两户共墙，露台敞开，坡顶简洁

14间卧室 · 14处卫浴 · 2间厨房 · 2间日常餐厅 · 每户一层楼梯下设洗衣机

两栋楼各内移1米，单栋尺寸不变，总宽27.6米；院墙连接实体外墙，中央走廊分隔墙取消。保留柱位按原图，柱身与墙同色；取消二层露台8处多余柱段。勒脚连续包过窗下与柱脚，门口断开。

一层：走廊围护与天井入口

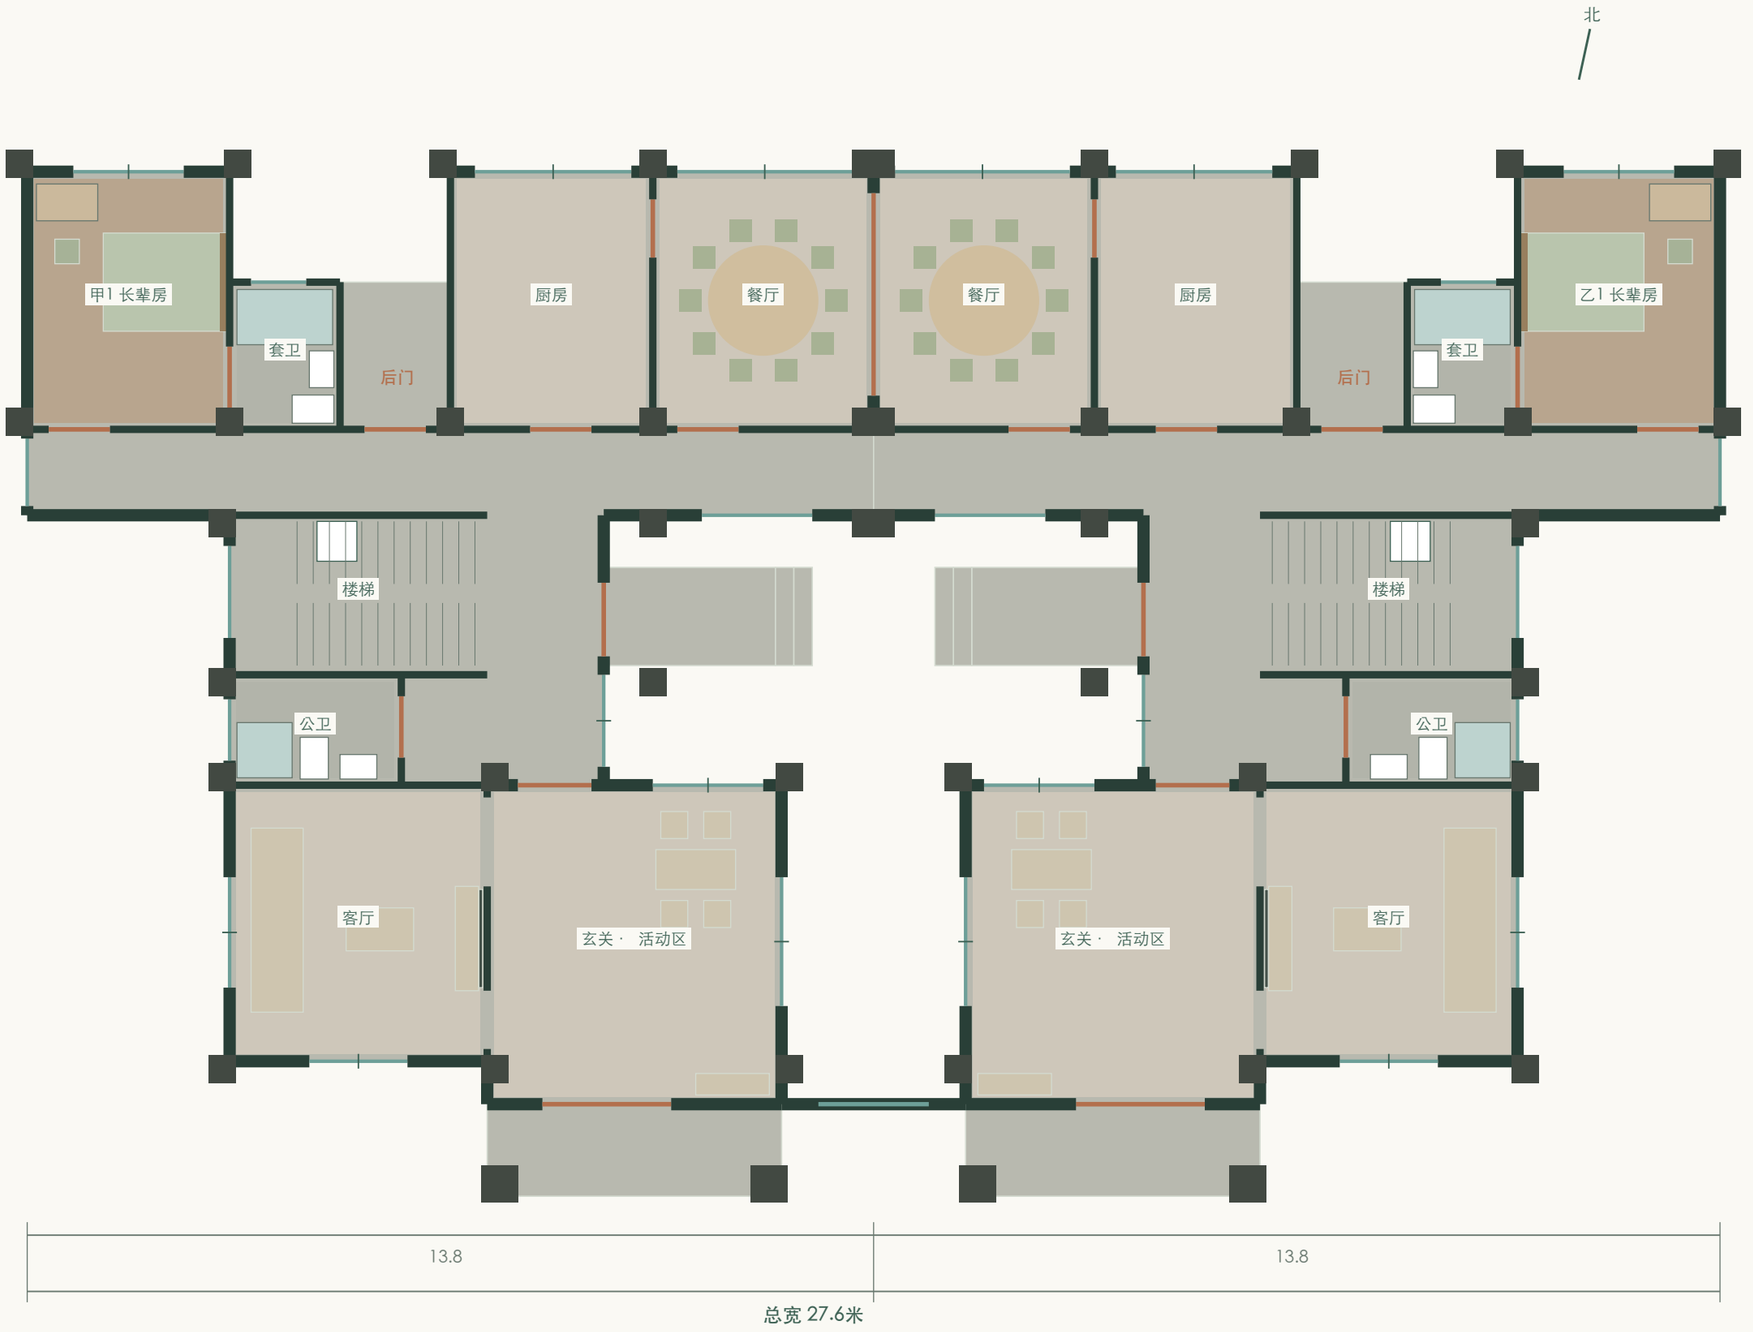
恢复朝天井的带窗墙，保留玄关北门、北侧后门及院墙花窗。

长辈房、厨房与四处卫浴保留，卧室不新增朝天井的洞口。

每户走廊设1.20米外开玻璃天井门；门外2.80米深平台，再接三级150毫米台阶。

玄关北窗及侧走廊窗保持；中央南向窗改1.80×1.85米，窗台1米，大固定玻璃配0.45米窄开启扇。

两餐厅共墙设3.30米活动隔断；春节打开可供两桌20人同餐。

保留原柱位和连续勒脚；洗衣机仍在两户一层楼梯下。

二层：有顶走廊围合，露台保持敞开

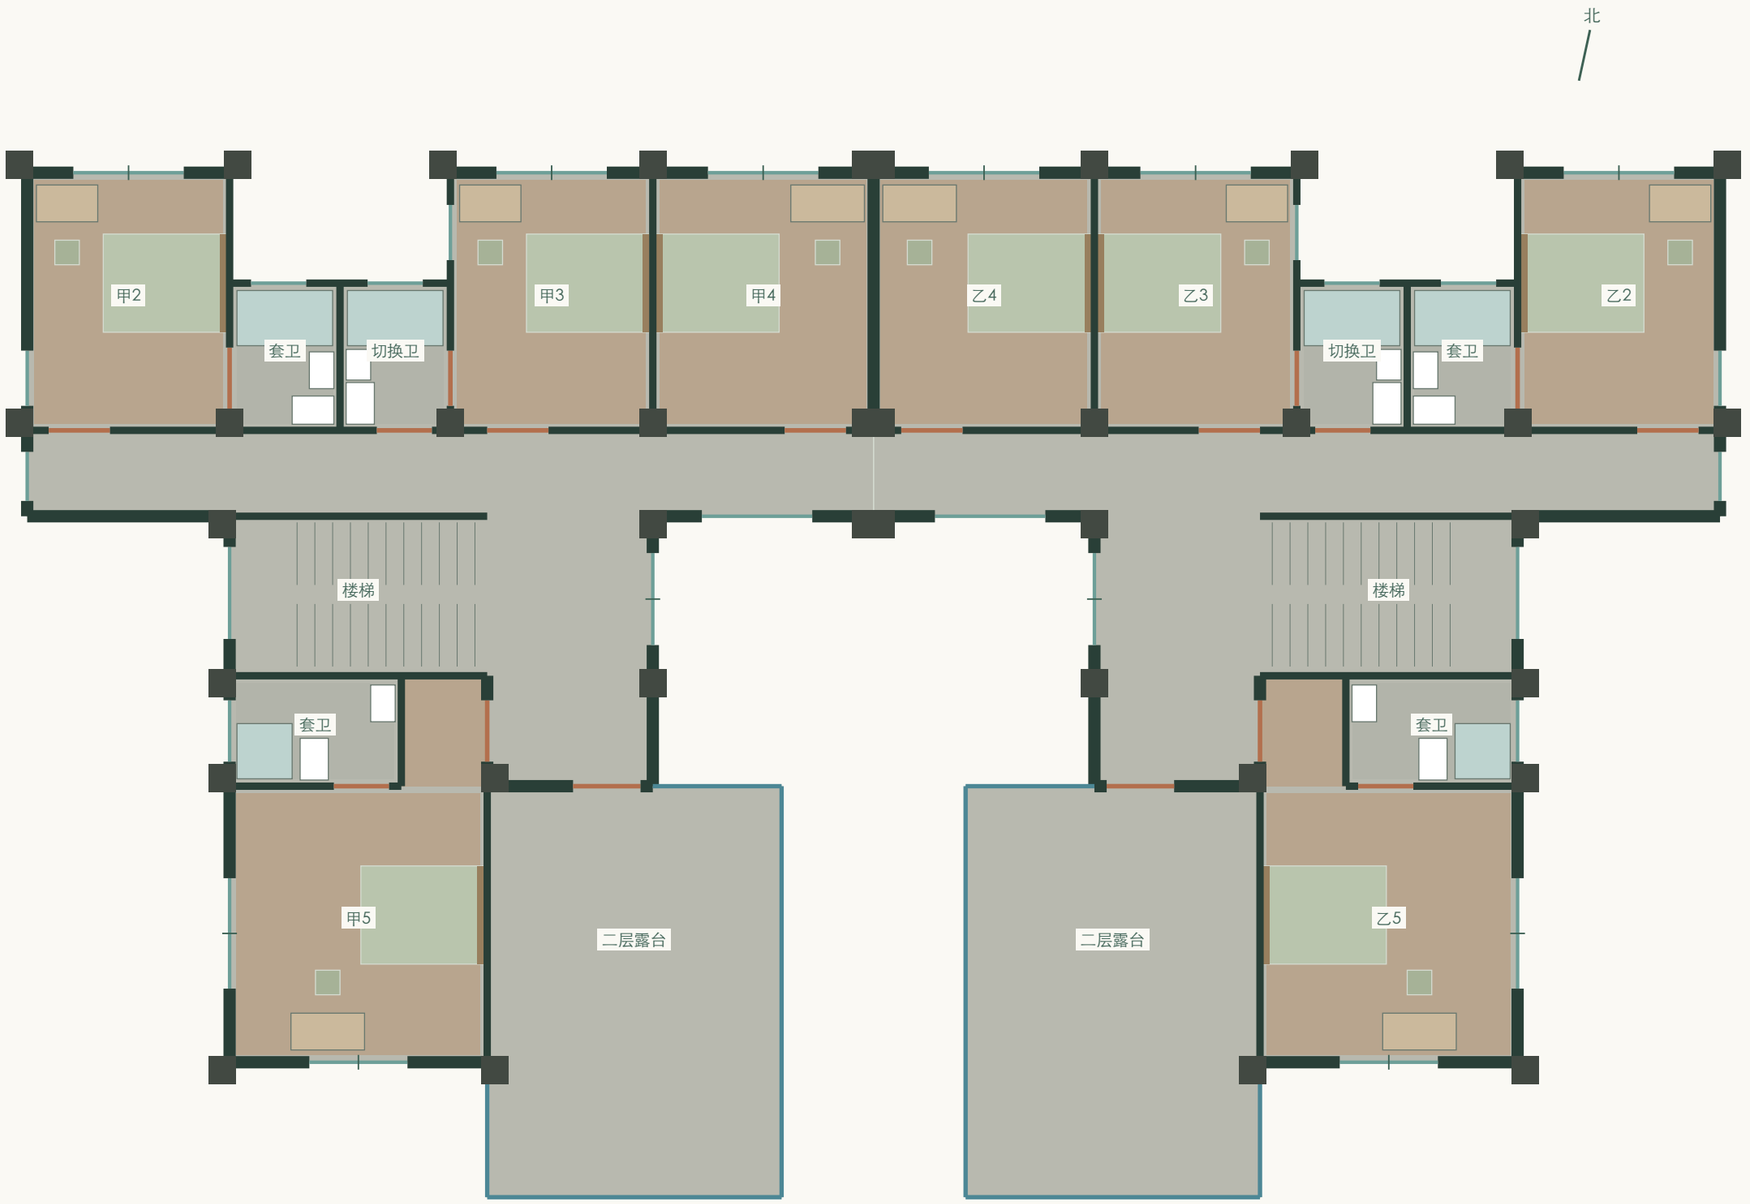
四处门位按黑色标记调整；不增加楼板或顶棚，套卫保持独立。

8间卧室保留；甲5、乙5旧入口及短隔墙拆除，套卫门墙保留。

卫浴旁侧门1.00米进卧室，南端1.10米外开玻璃门通露台；北端原露台门墙取消。

侧走廊窗保持；中央南向六窗加高，大固定玻璃配0.45米开启扇。

转折通道保持无顶，天井侧恢复墙，前露台保留矮基座金属栏杆。

前套卫、后排可切换卫浴及其双入口保留；露台不放室内电视。

三层：恢复走廊外墙，以窗借光

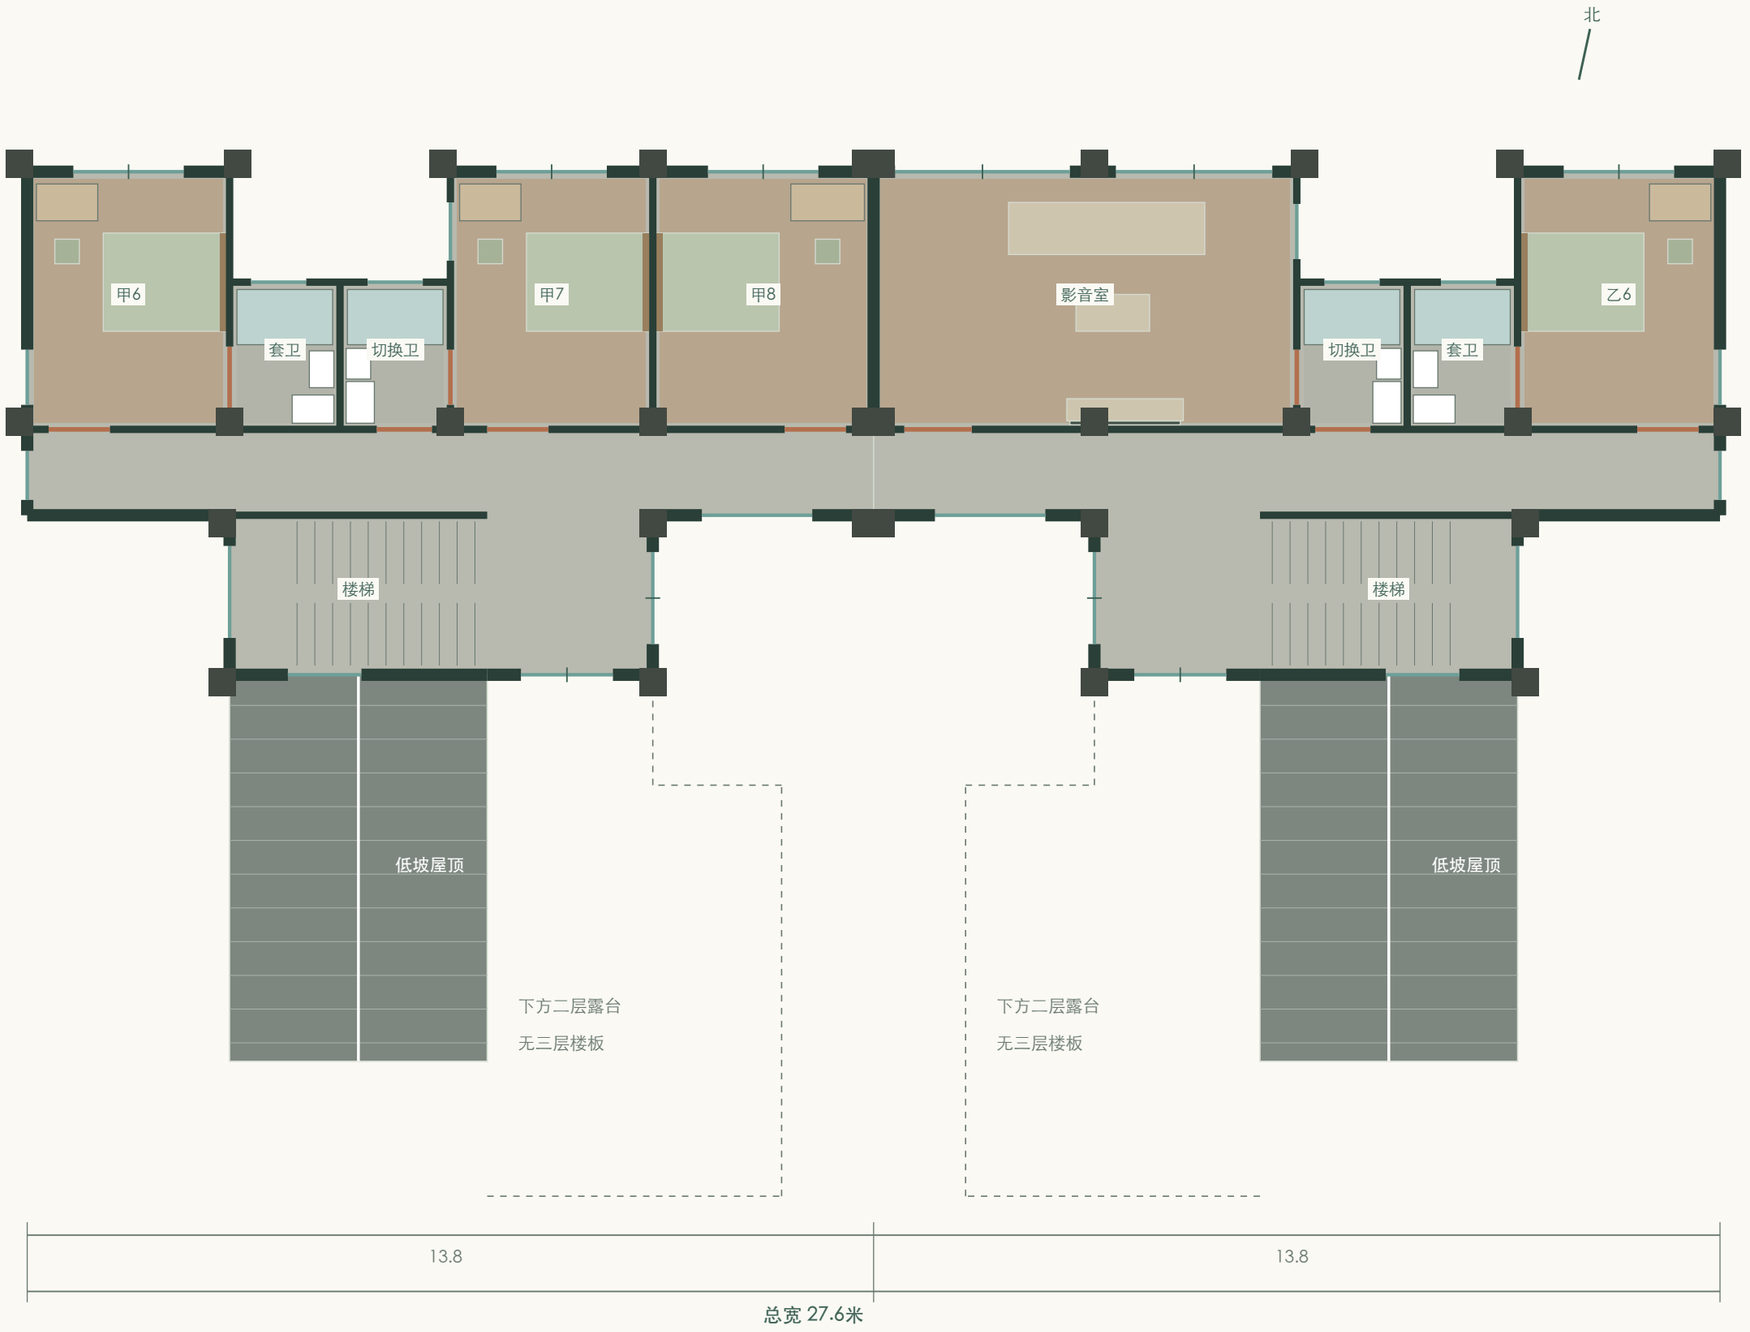
取消楼板与低坡翼顶范围不变，不设通向屋面或空洞的门。

甲户3间卧室、乙户1间卧室及影音室保留。

侧走廊、后排走廊及南端墙恢复；原临空走廊栏杆取消。

侧窗及南端窗保持；中央南向窗统一1.80×1.85米，窗台1米，窗头2.85米。

侧窗上下对齐、窗框统一炭灰；中央窗主玻璃固定、窄扇外开，楼梯窗继续固定。

主坡顶、到达楼梯及洗衣位置保留；小屋顶改左右双坡并向南降低。

天井六窗：主玻璃固定，窄扇通风

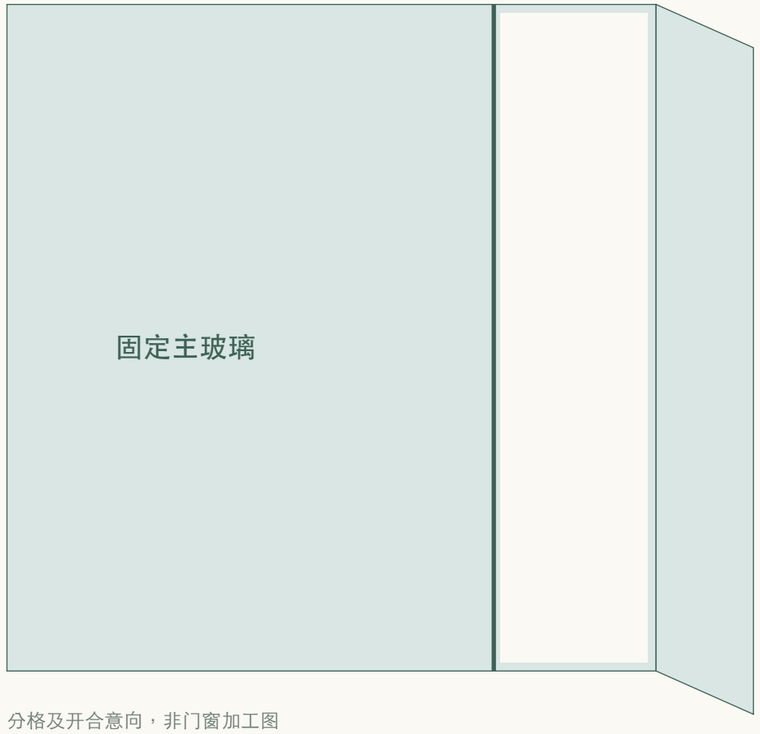
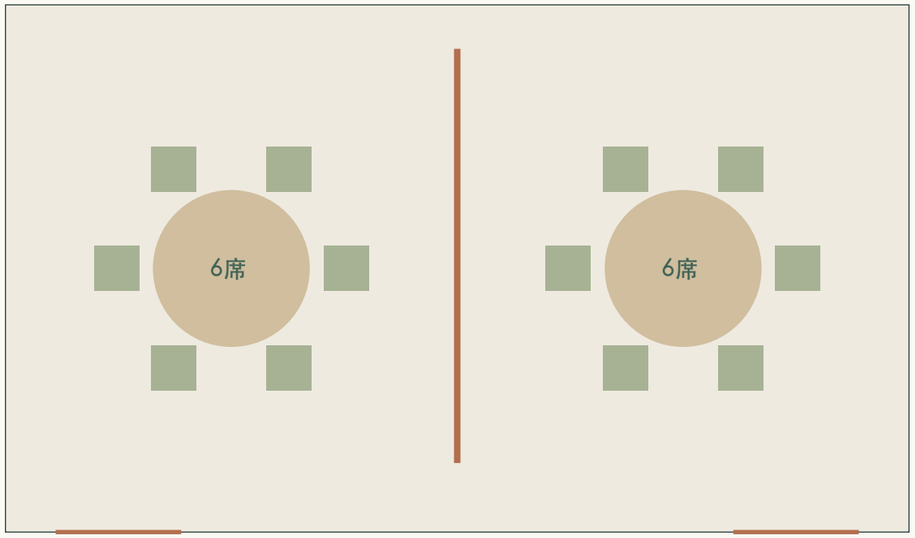
原洞宽1.80米，统一加高为1.85米；窗台1.00米、窗头2.85米，把手中心约1.50米。

关闭 / 约75%固定 + 25%开启

开启 / 仅45厘米窄扇向外开

一至三层后排走廊朝南、朝天井的6扇窗采用同一比例；两户开启扇在外侧边缘镜像布置，形成安静、连续的竖向节奏。固定主玻璃保持不动，网页点击只开启窄扇。

窗头提高后，窗过梁及梁底净高需结构协调；玻璃、五金、纱窗、防雨、限位和实际通风面积须正式设计。不能以模型开度代替产品性能与全屋通风验算。

团圆宴：隔断打开，两桌20席

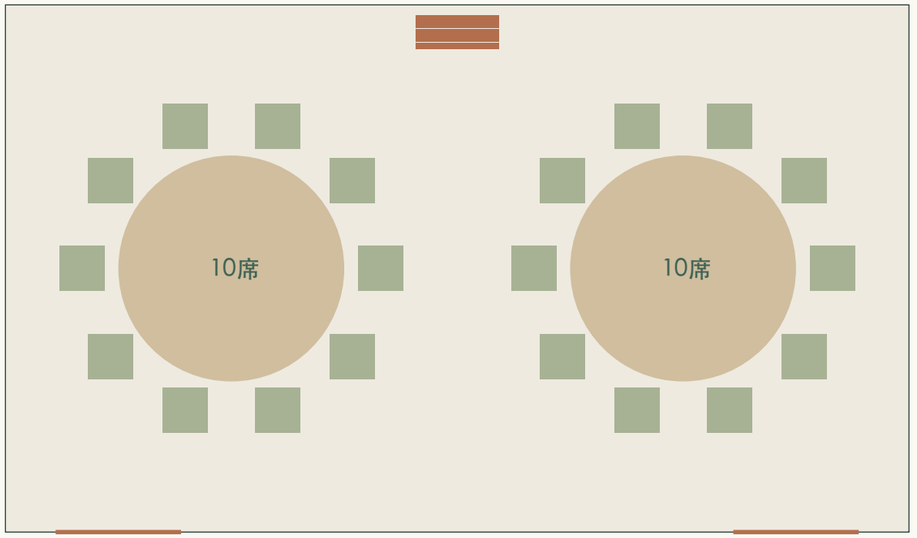
取消原2米中缝连接体后，餐厅合并轴线范围约7.2×4.2米，约30.2平方米。

平日：隔断关闭，各自用餐

春节：隔断打开，共20席

桌椅为布置意向，保留通向厨房和公共走廊的入口；中间活动隔断不承重。实际家具尺寸与拉椅、端菜通道应现场放样确认。
